湘西五珏工程建设有限公司建设 1.3
万立方米/年沥青搅拌站项目（二期）
竣工环境保护验收监测报告表

自主验收意见修改一览表

图 2.2-1 项目调试期间水平衡示意图 (m³/2d)

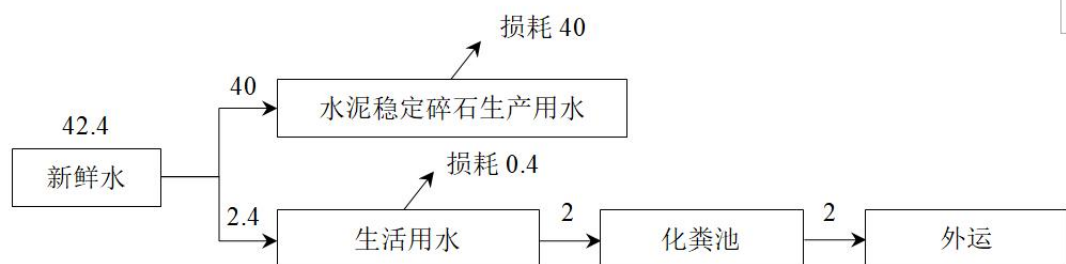
序号	专家意见	修改说明
1	核实项目环保投资、编制依据、执行标准	已核实项目编制依据、执行标准、环保投资，详见 P2、P4、P10-11
2	核实项目变更情况，细化项目废气、固废处理措施	已核实项目变更情况，详见 P11-14；已细化项目废气、固废处理措施，详见 P17-18、P18
3	补充环境保护目标	已补充环境保护目标，详见 P5-6
4	补充监测期间的工况情况	已补充监测期间的工况情况，详见 P35
5	细化一期工程的验收情况，说明本项目与一期工程的依托情况，据此完善环评批复的落实情况	已细化一期工程的验收情况，详见 P7-8；已补充说明项目与一期工程的依托情况，详见 P9-10；已完善环评批复的落实情况，详见 P26-28
6	补充废水走向并以图示	已补充废水走向示意图
